## 전북대학교 합동연구동 신축사업 설계 제안공모 서면질의 답변서(안)

[2023. 9. 21.(목), 시설과]

### □ 서면질의 답변서

① 개념 설명을 위한 3차원 이미지

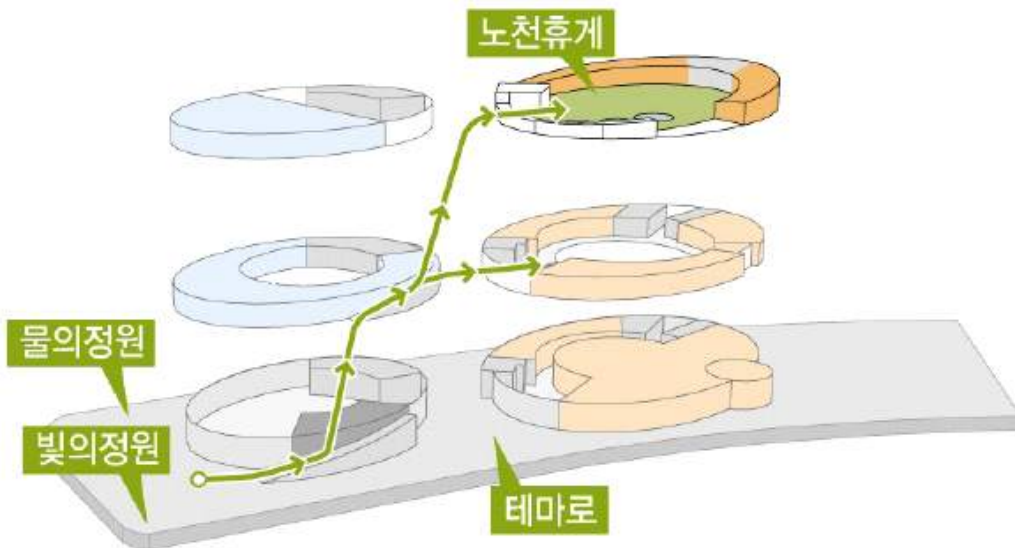
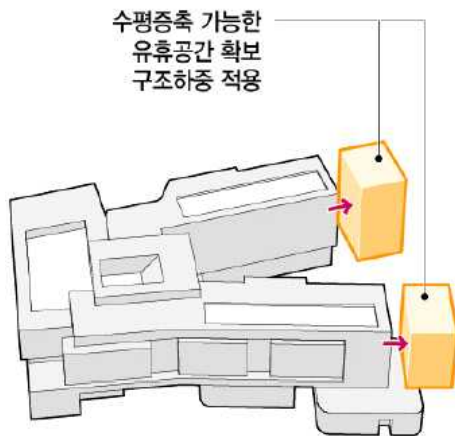
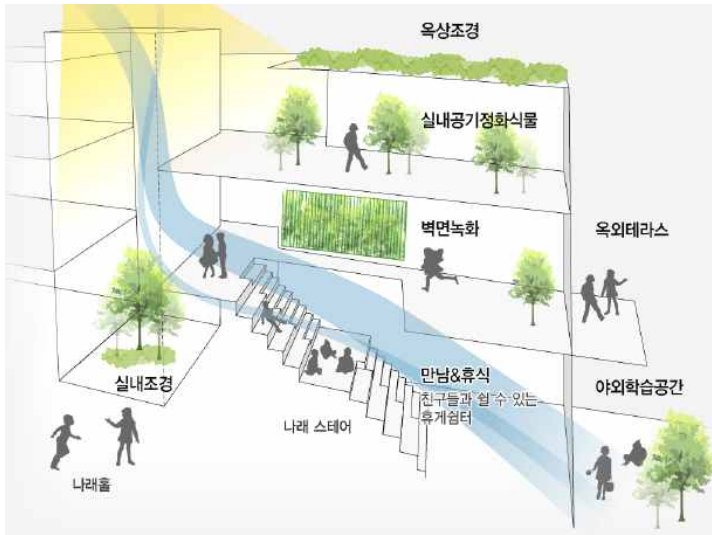
지침서	질의내용	답변
10p 14-15p	<p><b>[3D이미지 허용기준에 대한 질의]</b> ‘불허 3차원 이미지’와 ‘스케치업을 이용한 3차원 이미지’의 차이를 판단하기 어렵습니다.</p> <p>1. 다이어그램 작성시 3d표현 금지하는지 2. 조감도(스케치업을 이용한 3d이미지) 위 다이어그램 표현을 금지하는지</p>	<p>1. 3차원 이미지 표현수준 예시의 허용, 불허 이미지를 참고해주시시오. (p15,16)</p> <p>2. 건물 일부 및 전체(조감도) 포함된 3차원 이미지는 불허이미지(p15-②,p16-④)를 참고해주시시오.</p> <p>3. ‘허용되는 스케치업 3D이미지’는 렌더링과 색채, 재질 등 CG작업을 하지 않은 스케치업 모델링 수준의 3차원 이미지로 제한하고 있습니다.(p10-1-다)</p>
11p	<p><b>[글자체 관련 질의]</b> 글자체(휴면명조, 본문내용 10포인트) 다이어그램에도 적용해야하는 것인지.</p>	<p>1. 다이어그램에 다른 글자체 적용가능합니다.</p>
8p 13p 47p	<p><b>[제출부수 관련 질의]</b> 지침서 내 제출부수가 상이하므로 확인 요청합니다.</p>	<p>1. 제출 부수 10부로 통일합니다. ·1부: 제안업체명 기재(별도 밀봉제출) ·9부: ‘전북대학교’로 기재</p>
25-28p	<p><b>[기타질의]</b> -EM준비실 명칭에 대한 질의 (Electric Microscope인지 다른 기자재를 지칭하는 약어인지 확인) -실면적,실개수 변경 가능여부 -연구실 기자재 자원 목록 제공여부 -실별 사용하는 대학분과가 있는지</p>	<p>1. EM준비실은 전자현미경실로 보시면 됩니다.</p> <p>2. 제시된 면적구성(space program)의 공동실험실습관과 한국기초과학지원연구원의 면적은 현재 사용하고 있는 실의 개수와 면적입니다. 실 개수 및 면적 변경은 제안하셔도 무방하나, 향후 설계진행 시 관련부서와 협의과정에서 면적구성이 조정될 수 있습니다.</p> <p>3. 실별 배치된 기자재 자원 목록은 업습니다.</p> <p>4. 공동실험실습관은 교내(자연대,공대,농대)에서 주로 사용하고 있으며, 한국기초과학지원연구원은 교내외에서 사용하고 있습니다.</p>
